工事名	府中市新庁舎建設工事	図面番号
図面	1階平面図	A-038
縮尺	A1:S=1/200_A3:S=1/400

府中市行政管理局
新庁舎建設推進室
工事担当

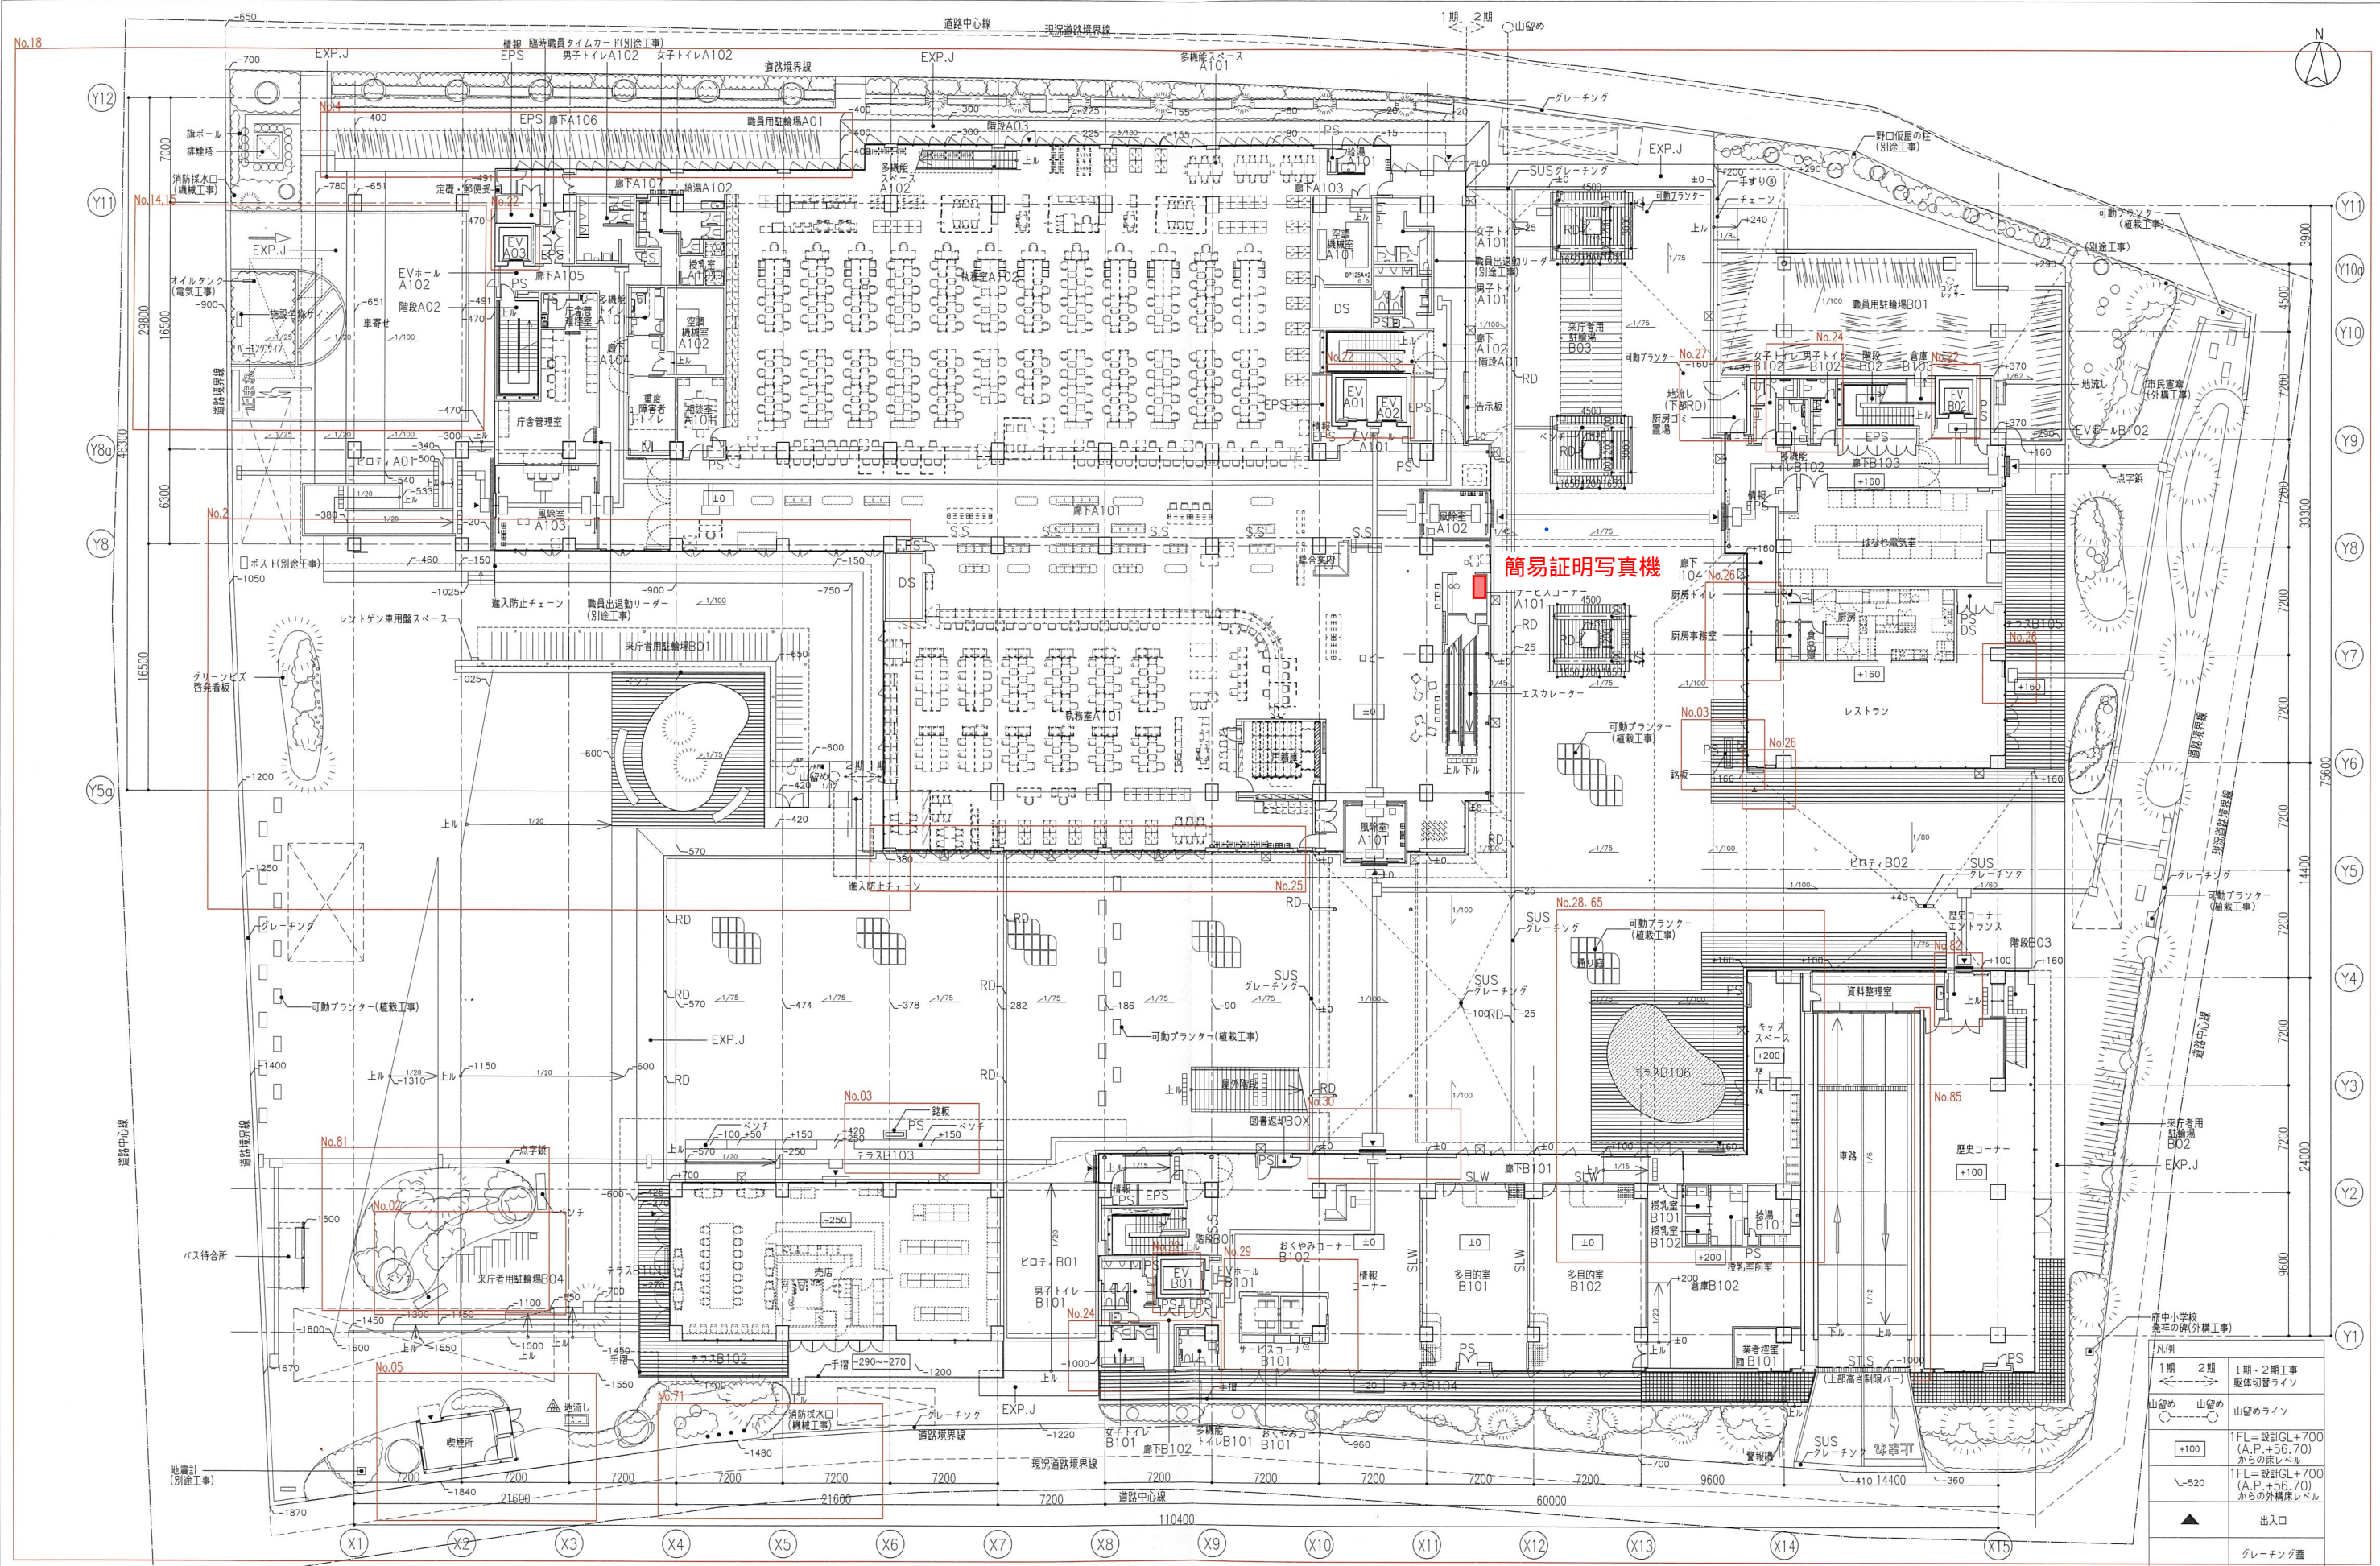
変更後
